OGGETTO: Valutazione di impatto ambientale del progetto "Centrale di San Filippo del Mela - Progetto definitivo per l'installazione di un nuovo ciclo combinato a gas" (codice procedura 5066) – OSSERVAZIONI INTEGRATIVE.

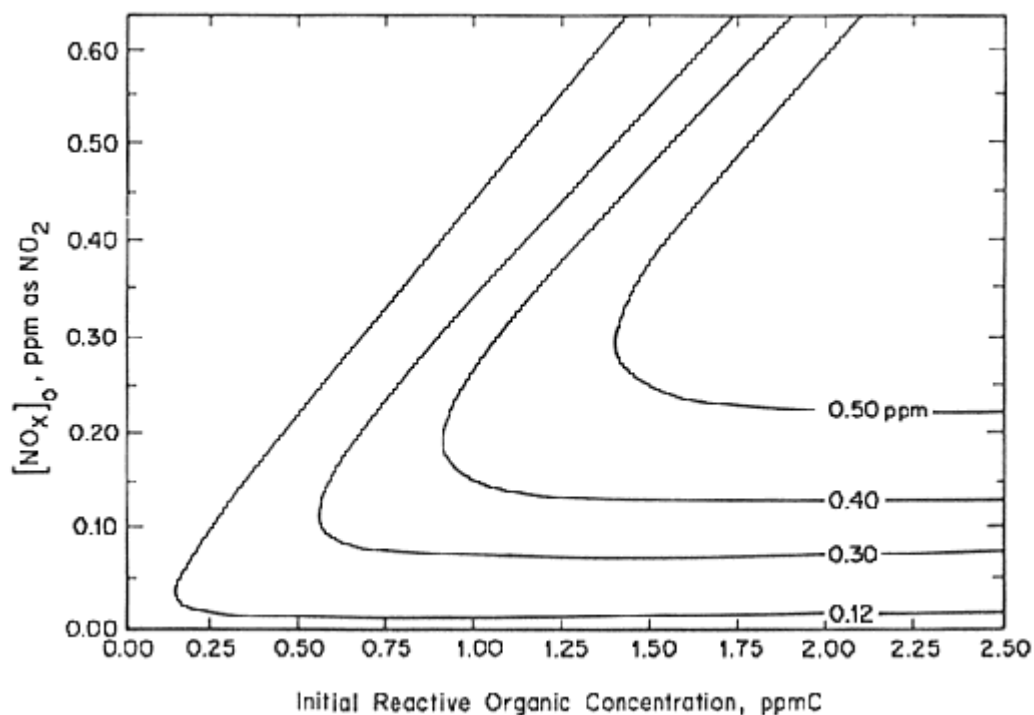
I livelli di ozono troposferico sono essenzialmente influenzati dalla presenza di ossidi di azoto (NO_x) e composti organici volatili (COV). Nel seguente grafico viene riportato un esempio di isoplete, cioè di linee di uguale concentrazione di ozono, in funzione di diverse concentrazioni di ossidi di azoto (riportate nell'asse delle ordinate) e di diverse concentrazioni di composti organici volatili (riportate nell'asse delle ascisse) ottenute da numerose simulazioni modellistiche dei livelli massimi di ozono raggiunti per irraggiamento di una miscela di ossidi di azoto e composti organici volatili [1]:

Come si può notare, in presenza di elevate concentrazioni atmosferiche di composti organici volatili, un incremento degli ossidi di azoto produce un incremento dei livelli di ozono.

Considerata la concomitanza di elevati livelli atmosferici di idrocarburi volatili nella valle del Mela, l'incremento delle emissioni di ossidi di azoto da parte del nuovo impianto determinerebbe quasi certamente un incremento degli attuali livelli di ozono troposferico.

Al fine di evitare ciò appare indispensabile prescrivere, per il nuovo impianto, un valore limite per i flussi massici di NO_x che non si discosti di molto dagli attuali livelli emissivi di NO_x della centrale. A tal fine si propone il limite di 400 t/a, anche in base all'evidenza empirica che, di recente, con valori più elevati di 400 t/a si sono già verificati superamenti dei livelli di ozono in numero superiore a quanto previsto dalla legge.
